DETERMINAZIONE DEL DIRIGENTE SERVIZIO VIA/VINCA 24 maggio 2024, n. 240

**[ID VIP 9804] - Parco agrivoltaico, denominato "Masseria Palombi", della potenza complessiva di 24,30 MWp, e delle relative opere di connessione alla RTN, da realizzarsi nel Comune di Nardò (LE). Istanza per il rilascio del Provvedimento di VIA statale ex art. 23 del D.lgs. n. 152/2006 e ss.mm.ii. Proponente: Grupotec Solar Italia 3 S.r.l.**

Relazione tecnica a supporto dell'istruttoria sul progetto  
ID\_VIP 9804

Tipologia di progetto: Agrivoltaico  
Potenza: 24,30 MWp  
Ubicazione: Comune di Nardò (LE)  
Proponente: Società Grupotec Solar Italia 2 S.r.l.

Fig. 3 - Mappatura delle Aree Idonee D.L. 199/2021 e s.m.i.

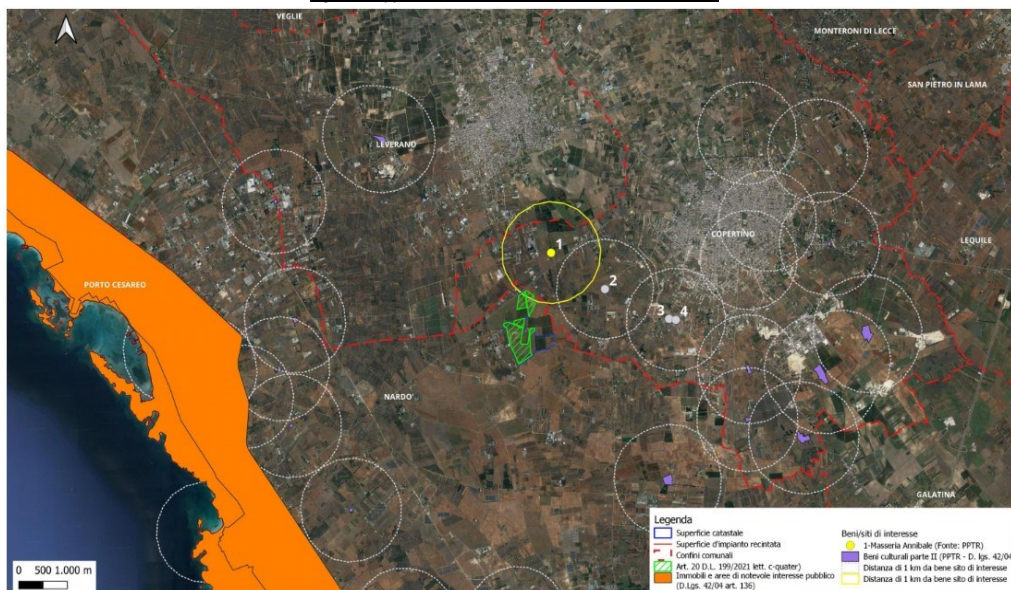
- lett. c-quater)** **non ricade** nella fascia di rispetto dei beni sottoposti a tutela (500 metri per gli impianti fotovoltaici, come si evince dalla Fig. 3.

Nella figura sono evidenziate dalla retinatura verde le superfici di progetto esterne da fasce di rispetto di beni sottoposti a tutela ai sensi della parte seconda oppure dell'articolo 136 del D.Lgs. 22 gennaio 2004 n. 42. Il puntalino giallo (e il relativo buffer giallo di 1 km) individua il Bene/sito di interesse (denominato "Masseria Annibale") localizzato entro il raggio di 1 km ma oltre i 500 m della fascia di rispetto dall'area di progetto. I puntalini grigi (e relativi buffer di 1 km) rappresentano i beni/siti di interesse localizzati al di fuori del raggio di 1 km dall'area di progetto.

L'area di progetto **ricade** nelle aree **c-quater**) di cui al comma 8 dell'art. 20 del D.L. 199/2021 recante "Disciplina per l'individuazione di superfici e **aree idonee** per l'installazione di impianti a fonti rinnovabili".

Fig. 4 - layout di progetto rispetto alle aree non idonee classificate da R.R. 24 del 2010

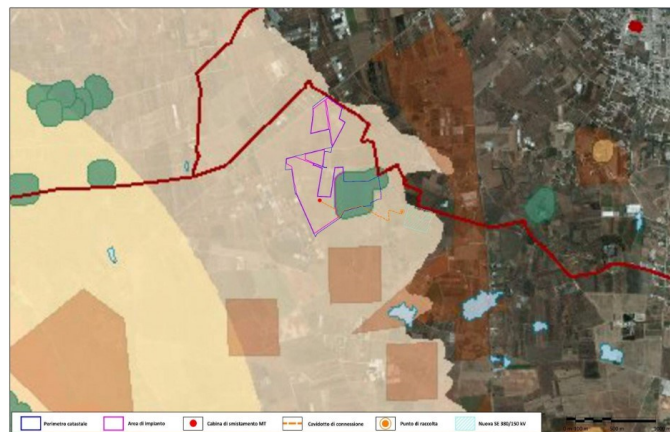
Sia l'area di impianto, che il cavidotto di connessione **ricadono interamente** all'interno di un ambito identificato come *Cono di Visuale - Fascia di intervisibilità C* (buffer da 6 a 10 km), tracciato da "Torre San Isidoro – Porto Selvaggio", come si evince dalla Fig. 4.

L'area di impianto ed il cavidotto di connessione **ricadono interamente** all'interno di un ambito identificato come *Cono di Visuale* - Fascia di intervisibilità **C** (buffer da 6 a 10 km), tracciato da "*Torre San Isidoro – Porto Selvaggio*", tra quelle indicate come **non idonee** ai sensi del Regolamento Regionale n. 24 del 2010.

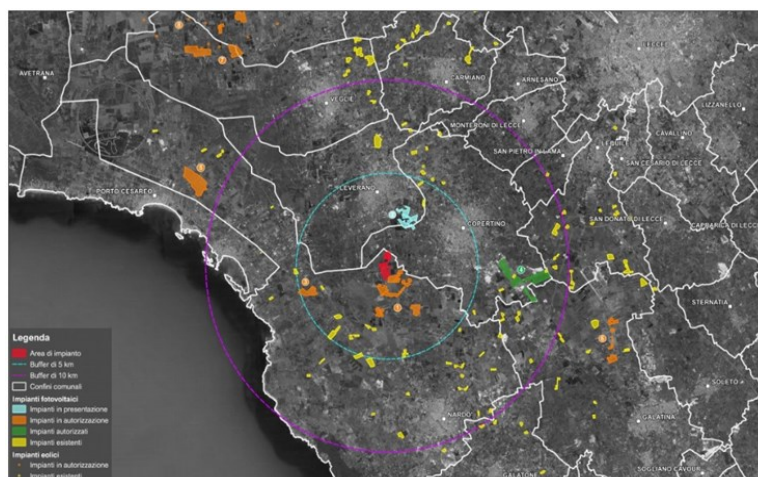
La verifica istruttoria evidenzia che tutte le particelle catastali oggetto di studio **ricadono** in area di produzione di pregio, come dal Bollettino Ufficiale della Regione Puglia – n. 195 del 31.12.2010, *“Aree agricole interessate da produzioni agro-alimentari di qualità”*:

- Terra d' Otranto (DOP) Reg. CE n. 1065 del 12.06.97 (GUCE L. 156 del 13.06.97);
- Puglia (IGT) DM 12.09.95 - DM 20.07.96 - DM 13.08.97;
- Salento (IGT) DM 12.09.95 - DM 20.07.96 - DM 13.08.97;
- Salice Salentino (DOC) DPR 08.04.76. – DPR 06.12.90;
- Leverano (DOC) DPR 15/09/79 – DM 17/03/97;
- Nardò (DOC) DPR 06/04/87.
